リコール届出一覧表

リコール届出日：令和7年5月9日

| リコール届出番号                         | 5640                                                                                                                | リコール開始日 | 令和7年5月9日 |
| 不適合の部位（部品名）                      | 原動機（サブエンジンコントロールユニット）                                                                                               |         |          |

## 改善箇所説明図

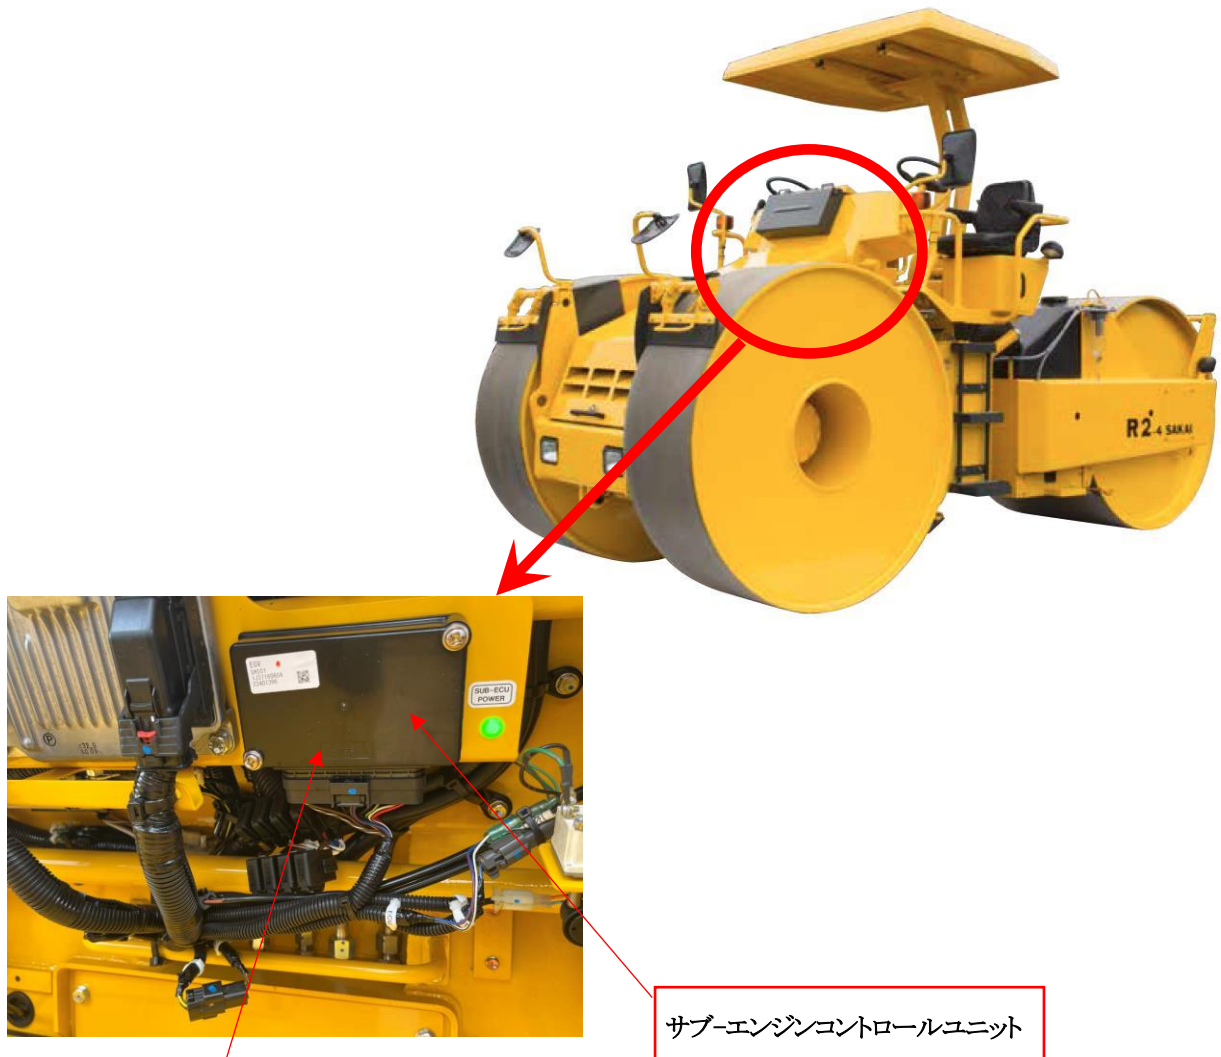
不具合発生箇所

ロード・ローラのサブ-エンジンコントロールユニットにおいて、設計検討が不十分なため、故障診断後に自動再生禁止ランプが点灯し、自動再生できないことがある。

改善措置の内容：全車両、サブ-エンジンコントロールユニットを対策品に交換する。

識別：サブ-エンジンコントロールユニットの赤丸印で識別する。
